1. 검토배경

중분대기초부 설계기준 변경

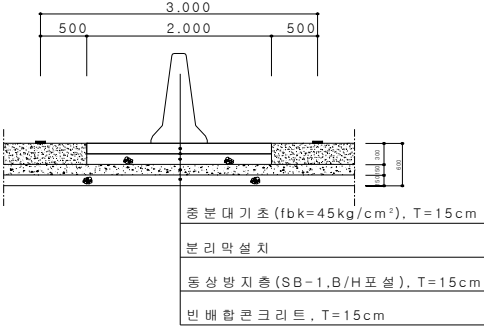
중앙분리대 기초부는 동상방지층을 포설한 후 기초콘크리트($fbk=45kgf/cm^2$)를 기계포설토록 설계하고 있으나 실시공시에는 설계와 다르게 적용하고 있어, 이에 대한 개선방안을 수립코자함

- 작업공간이 협소하여 포설 및 다짐에 어려움
- 설계와 다르게 시공(슬럼프변경 및 아지데이터 운반)

구 분	현 설 계	문 제 점
개 요	예)콘크리트포장구간 ○ 기초콘크리트 ($fbk=45kgf/cm^2$, $T=15cm$) ○ 동상방지층 (B/H포설, $T=15cm$)	○ 작업공간이 협소(2.0m) 하여 동상방지층 포설/다짐 곤란 ○ 저 슬럼프의 포장콘크리트 기계포설에 따른 시공성 불리 : 고속도로 및 국도 현장에서 실시공시 슬럼프변경에 의한 구조물용 콘크리트 사용
단 면	 중분대기초 ($fbk=45kg/cm^2$), $T=15cm$ 분리막설치 동상방지층 (SB-1, B/H포설), $T=15cm$ 빈배합콘크리트, $T=15cm$	○ 확장공사구간 및 유지관리시 포장콘크리트 확보에 어려움 ○ 주행차량의 하중이 연속재화하지 않는 구간으로 포장콘크리트 적용 필요성 논란

- 중분대기초 시공시 협소한 작업공간(2m)에서의 동상방지층 포설 /다짐에 따른 문제점과 저 슬럼프의 포장콘크리트 기계포설에 따른 시공성 측면을 감안하고,
- 적설한랭지에서의 염화물계 제설제에 의한 중분대기초 파손 증가 및 경제성 측면을 종합적으로 고려하여 1안으로 변경하는 것이 타당한 것으로 판단됨

- ◆ 현설계 : 기초콘크리트 ($f_{bk}=45\text{kgf/cm}^2$, $T=15\text{cm}$)+동상방지층(B/H포설, $T=15\text{cm}$)
- ◆ 변 경 : 기초콘크리트($f_{ck}=270\text{kgf/cm}^2$, $T=30\text{cm}$)
